# 大飯発電所周辺斜面の安定性評価について

平成24年5月21日

関西電力株式会社

## コメント③

# 1・2号機周辺斜面表層部の検討結果

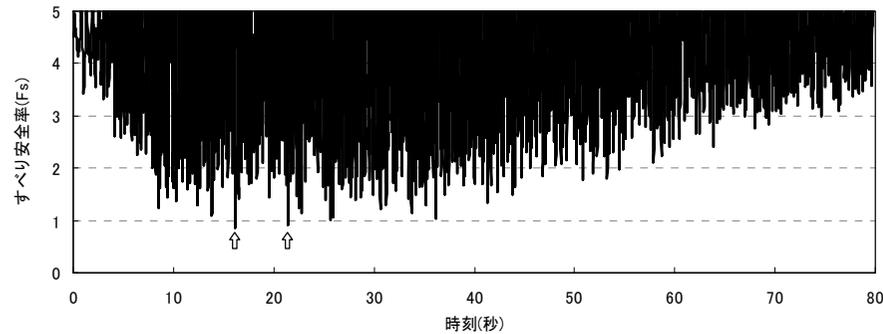
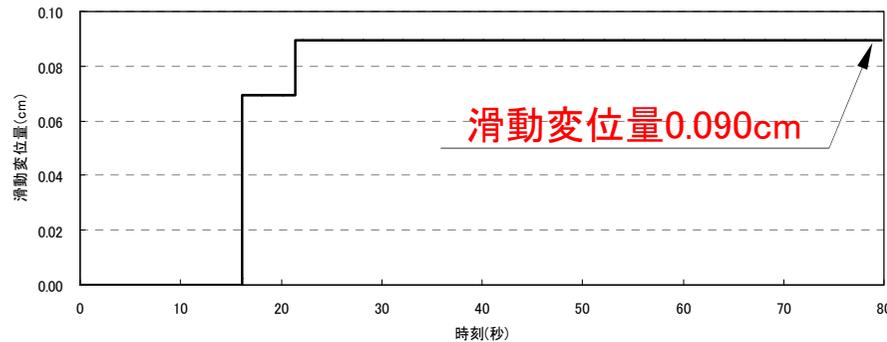
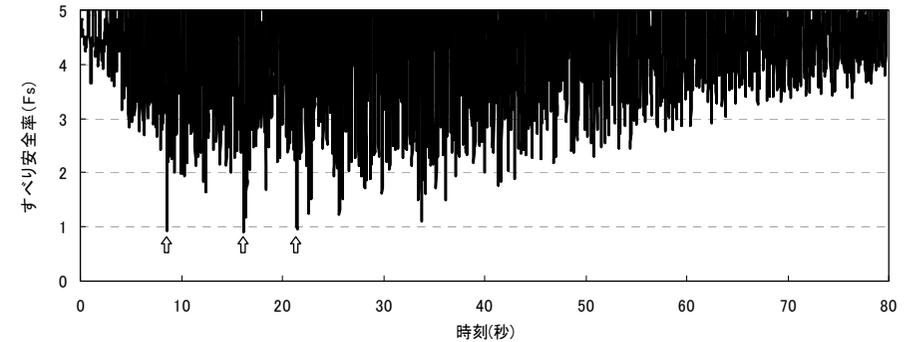
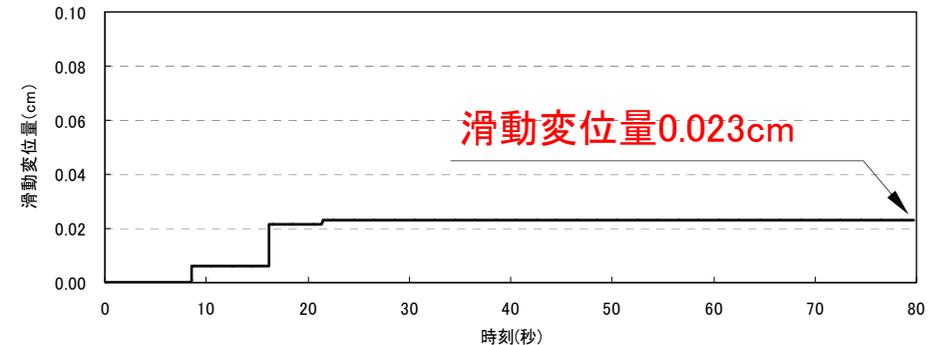
No.	コメント内容
③	1・2号機周辺斜面の表層部分のすべり安全率の時刻歴を見ると、非常に短い時間ではあるが、1.0を切っている。すべり安全率時刻歴は、一度1.0を切った後は、ピーク強度ではなく、残留強度を使っているか確認すること。1.2なら別に問題はないが、1.0を切っていることもあり、今後のことを考えると何か対策工事等も検討すべきと思う。

回答概要
<p>すべり安全率時刻歴については、「大規模地震に対するダム耐震性能照査に関する資料(国土交通省 国土技術政策総合研究所)」の記載を参考に、滑動力が抵抗力を上回った後も同様の考え方をしている。</p> <p>なお、現状でも対象施設の安全機能に重大な影響を与えるような崩壊を起こさないと考えられるが、事業者からは耐震裕度向上を図るための対策工事を今後実施すると聞いている。</p>
